Xend Rack 調査結果

調査日 2018/6/7 PM
調査者 横澤 上泉 戸村 霜出

Xend 各 Rack の設置状況

2F 前室 Rack 状況

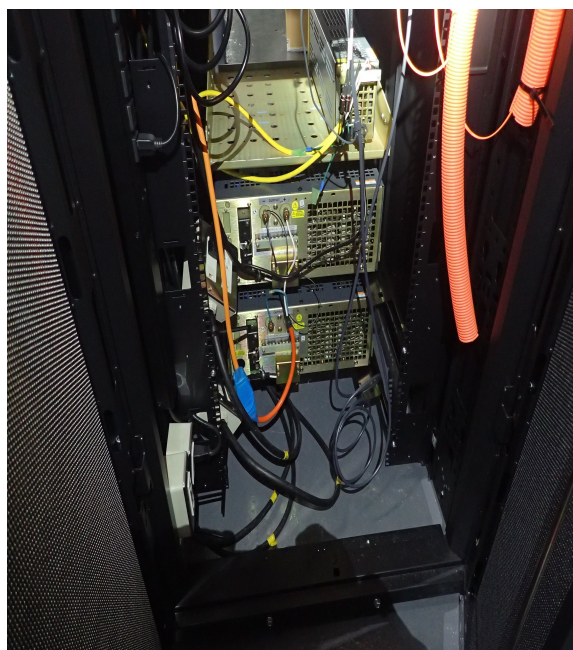
光ファイバーにテンションがかかる状態です。

- ・シャーシの上で一旦巻いて置き、各光端子へ自重負荷をなるべく軽減が必要です。
- ・光ケーブルがシャーシ等の角等に当たって極端に曲がったり、引っ張る状態にならないように注意してください。

各シャーシは GND と抵抗少なくラックへの取り付けが必要です。

- ・絶縁ワッシャを介して取り付けられています。
 - ・ラックが厚く被覆されているので、ラックにシャーシが接続されているか疑問です。
- Rack 接地が不完全だとノイズの原因になる可能性があります。

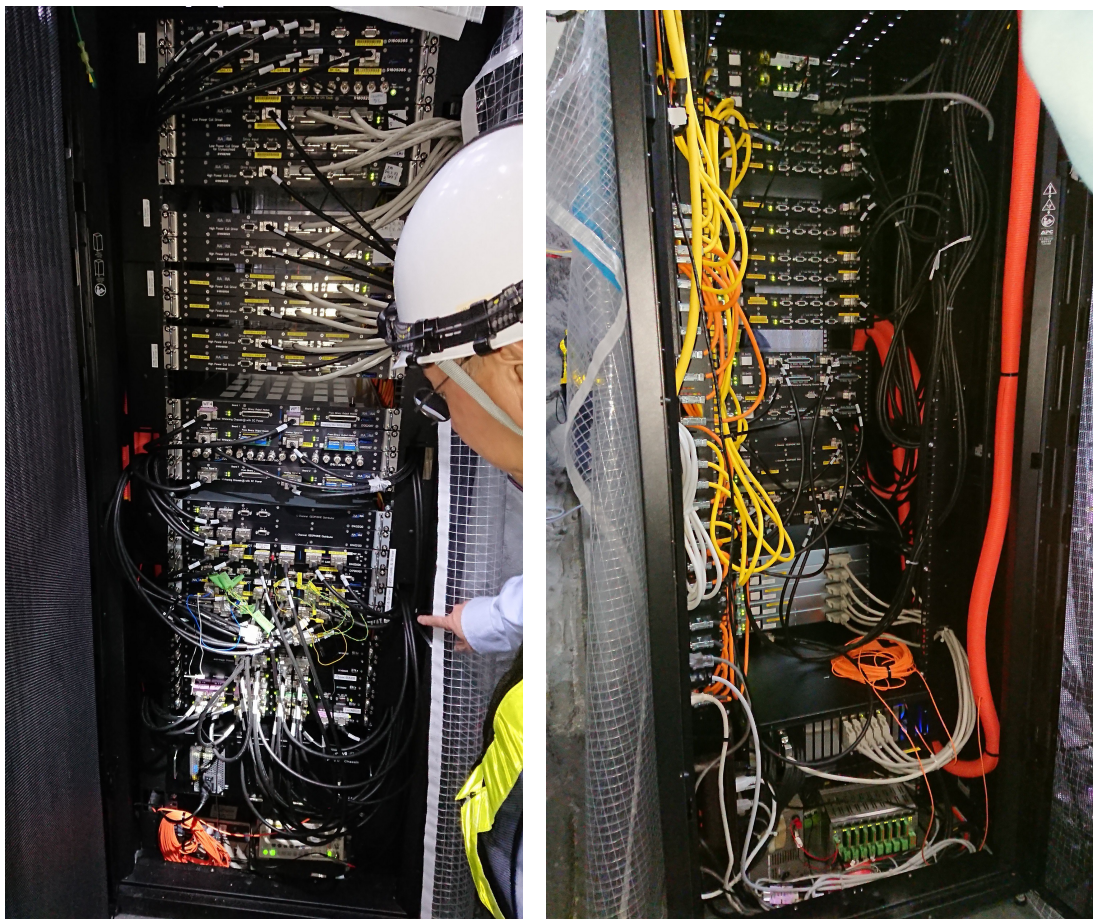
一電源と GND の接続線が細い。

- ・一側の電流がすべて流れます。(現在約 10A)
- ・電源電流の変化で電位差が変動します。
- ・出力電流以内でも発熱のおそれがあります。

電源の筐体は筐体中で 100V の GND 側に接続。また電源の直流出力グラウンドは Rack に接地されていない、シャーシが浮いている状態です。

・Rack 電位と電源 GND はどこかのシャーシ内で基板 GND とシャーシが接続されている場所になります。この接続点は一部だけのためそこには比較的大きなノイズ電流が発生してしまいます。

→一般的には電源の±箇所を基準 GND として、それと各シャーシは同電位となるようにすべきです。(電源筐体は内部で 100VGND 接続。直流の GND はシャーシにも必要です。)

1F Rack の状況

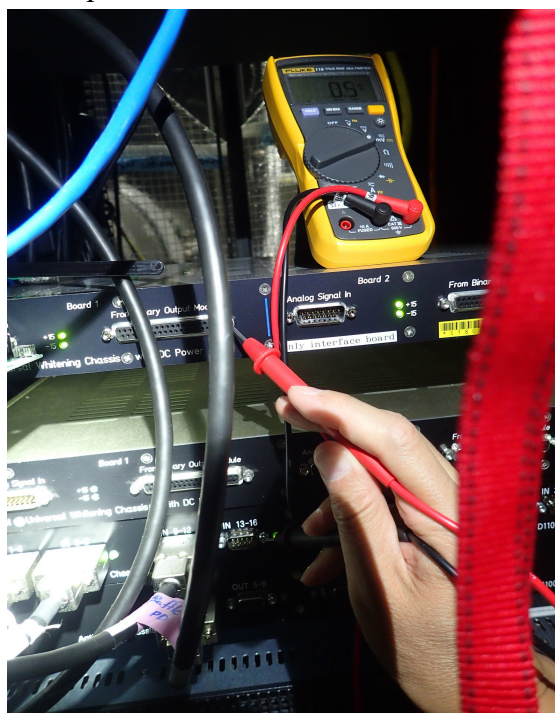
LAN ハブスイッチ系

ホワイトニング、AA 等

I/O、コンピュータ

と比較的ノイズを嫌うシャーシ類と、ノイズが比較的多く発生する機器がサンドイッチ状態で混在しています。

対処方法例として

例えばノイズが多い線が集まる LAN 及びコンピュータは下部に置き、次に I/O シャーシ。(これら各装置の電源は 100V 系でその GND)

次に AC-DC 電源シャーシで遮蔽しその上部に、間を空けノイズを嫌う直流系機器を配置。アース基準は LAN 機器コンピュータ等が Rack に取り付けられ 100V GND となっており Rack には取れない。信号系の基準 GND は外部センサー側に置き、各シャーシは Rack と絶縁してアース基準に太めの線で接続する等の考慮も、ノイズの程度により必要かもしれません。
